CEI 0-16;V2

**Regola tecnica di riferimento per la connessione di Utenti attivi e passivi alle reti AT ed MT delle imprese distributrici di energia elettrica
Foglio di interpretazione F1**

Foglio di interpretazione F1

Norma CEI 0-16

Figura 1- Circuito di riferimento per rete a NI

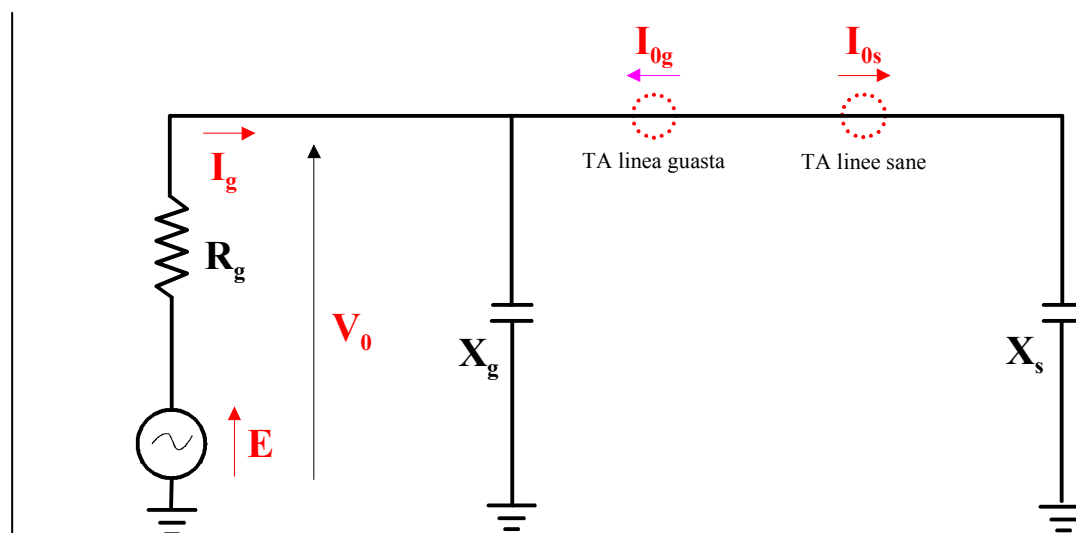
Si richiede di indicare il circuito di riferimento per le prove prescritte.

La R_g da utilizzare per le prove 4, 8, 12, 16 indicate nella attuale tabella 18, deve essere pari a 6000Ω , per cui la Tabella 18, nel suo complesso, deve leggersi

Il circuito di riferimento per le prove di cui alla tabella 18 è indicato in Figura 1 dove

- $E = 20000 / \sqrt{3}$ (V)
- $I_{0s} + I_{0g}$ = corrente di guasto monofase a terra della rete a NI (A)
- $X_s / (X_s + X_g) = 0,05$ (si ipotizza quindi che il contributo della rete utente alla totale corrente capacitiva di guasto monofase a terra sia pari al 5% del totale)

La corrente di prova con cui alimentare la protezione è I_{0g} .

Prova	Corrente di guasto monofase a terra della rete a NI	R_g [Ω]	Risultato atteso
1	20 A	0	Scatto soglia $I_{0>}$
2	20 A	1000	Scatto soglia $I_{0>}$
3	20 A	2000	Scatto soglia $I_{0>}$
4	20 A	6500	Nessuno scatto
5	40 A	0	Scatto soglia $I_{0>}$
6	40 A	1000	Scatto soglia $I_{0>}$
7	40 A	2000	Scatto soglia $I_{0>}$
8	40 A	6500	Nessuno scatto
9	100 A	0	Scatto soglia $I_{0>>}$
10	100 A	1000	Scatto soglia $I_{0>}$
11	100 A	2000	Scatto soglia $I_{0>}$
12	100 A	6500	Nessuno scatto
13	200 A	0	Scatto soglia $I_{0>>}$
16	200 A	6500	Nessuno scatto

Figura 2- Circuito di riferimento per rete a NC

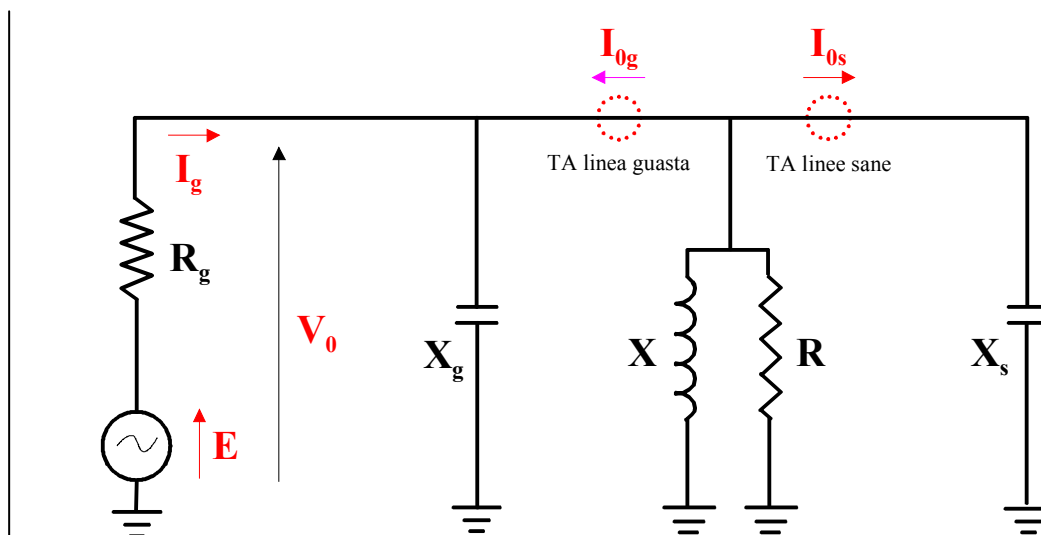
La R_g da utilizzare per la prova 16 indicata nella attuale Tabella 19 deve essere pari a 8000Ω , per cui la Tabella 19, nel suo complesso, deve leggersi

Il circuito di riferimento per le prove di cui alla Tabella 19 è indicato in Figura 2 dove

- $E = 20000 / \sqrt{3}$
- $I_{0s} + I_{0g} = I_c$ corrente di guasto monofase a terra della rete a NI
- $X_s / (X_s + X_g) = 0.05$ (si ipotizza che il contributo della rete utente alla totale corrente capacitiva di guasto monofase a terra della rete sia pari al 5% della stessa)
- $X = (X_s + X_g) / c$ (c = grado di compensazione della bobina)
- $R = 400 \Omega$

La corrente di prova con cui alimentare la protezione è I_{0g} .

Prova	Corrente di guasto monofase a terra della rete a NI	Grado di comp. (c)	R_g [Ω]	Risultato atteso
1	100 A	65 %	0	Scatto soglia $I_0 >$
2	100 A	65 %	1000	Scatto soglia $I_0 >$
3	100 A	65 %	2000	Scatto soglia $I_0 >$
4	100 A	65 %	7000	Nessuno scatto
5	200 A	95 %	0	Scatto soglia $I_0 >$
6	200 A	95 %	1000	Scatto soglia $I_0 >$
7	200 A	95 %	2000	Scatto soglia $I_0 >$
8	200 A	95 %	7000	Nessuno scatto
9	300 A	135 %	0	Scatto soglia $I_0 >>$
10	300 A	135 %	1000	Scatto soglia $I_0 >$
11	300 A	135 %	2000	Scatto soglia $I_0 >$
12	300 A	135 %	7500	Nessuno scatto
13	500 A	100 %	0	Scatto soglia $I_0 >$
14	500 A	100 %	1000	Scatto soglia $I_0 >$
15	500 A	100 %	2000	Scatto soglia $I_0 >$
16	500 A	100 %	8500	Nessuno scatto
